## Avis de la Mission Régionale d'Autorité environnementale Nouvelle-Aquitaine relatif à l'exploitation d'un centre de collecte et de tri de déchets de métaux ferreux et non ferreux et de dépol- lution de véhicules hors d'usage à Niort (79)

n°MRAe 2022APNA5

dossier P-2021-11876

Plan masse de l'installation (extrait de l'étude d'impact page 185)

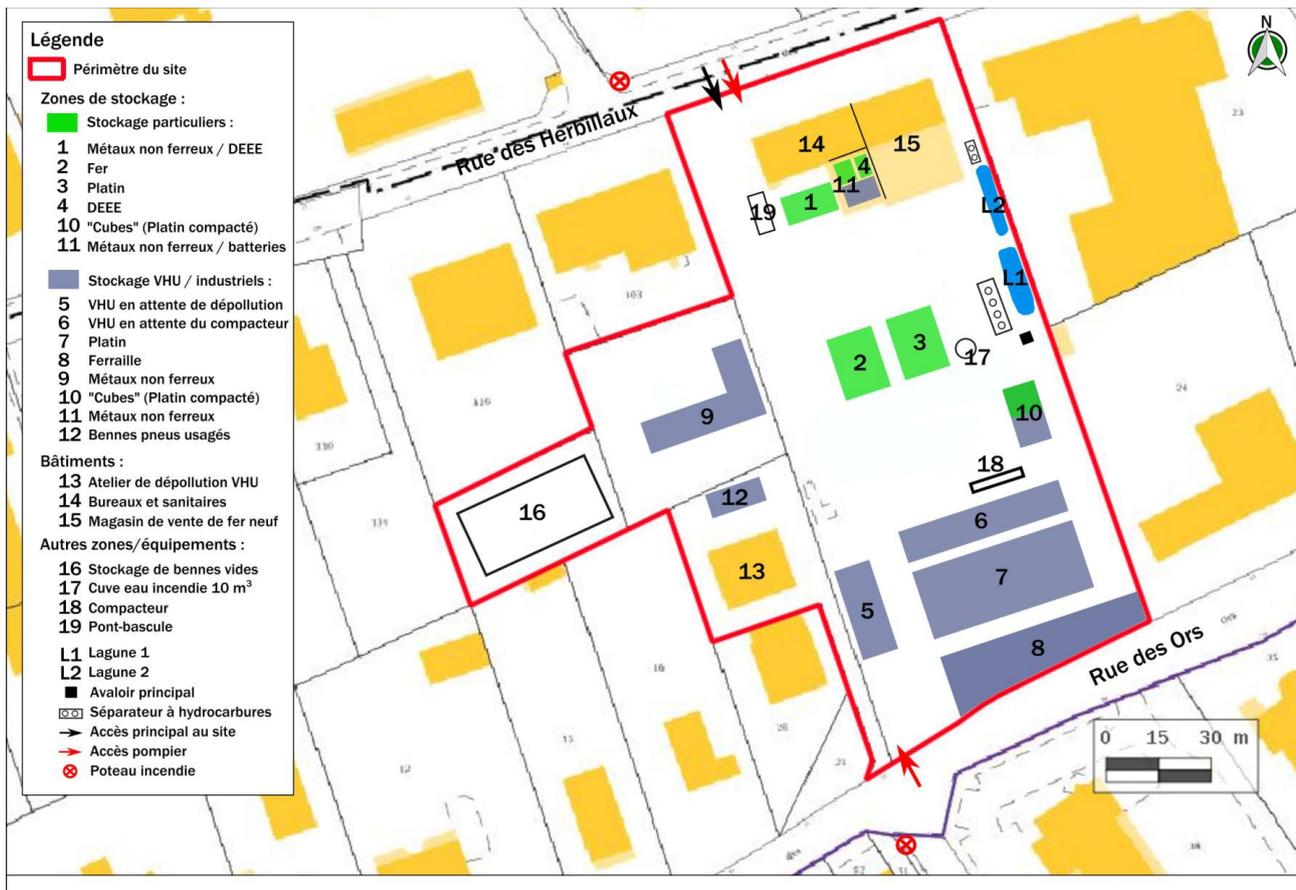
**La MRAe considère qu'un bilan précis des travaux proposés par l'étude hydraulique de 2018 devrait être dressé, précisant les aménagements restant à réaliser, et qu'un plan détaillé des réseaux, des ouvrages et de leurs caractéristiques définitives devrait figurer dans l'étude d'impact.**
